WC-Sitz Softclosing

T639201

**Softclosing**

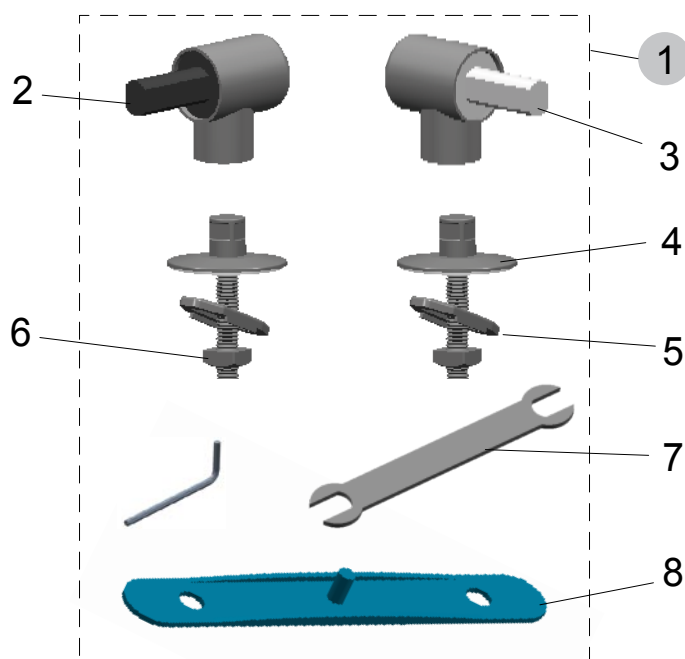
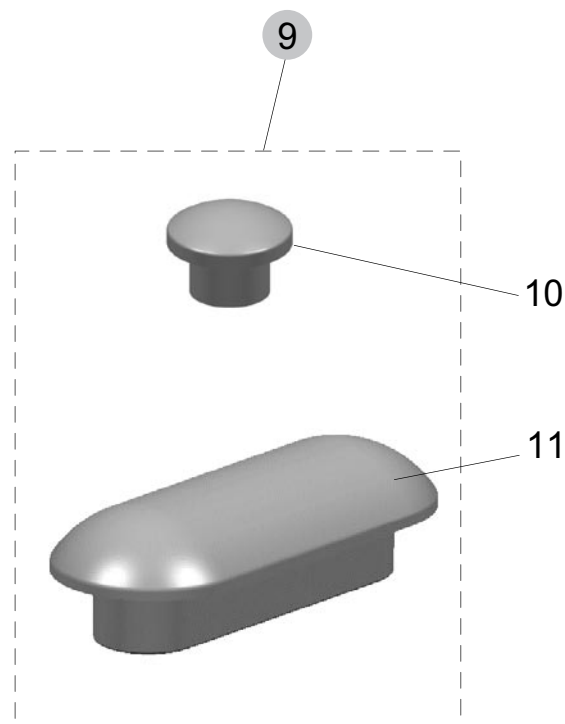
Neues Scharnier (Messing verchromt) passt nicht auf den alten Sitz.
 Altes Scharnier (Edelstahl) nicht auf den neueren Sitz!
 Das neue Scharnier ist größer (Ø), dadurch wurde der Sitz geändert.

Pos.	Bezeichnung	Ersatzteil-Nr.	Liefermenge
1	Scharnier-Set kompl. ab 1. Sept. 2012	T2326BJ	2 Scharniere
1	Scharnier-Set kompl. bis 31. Aug. 2012	T4766BJ	2 Scharniere
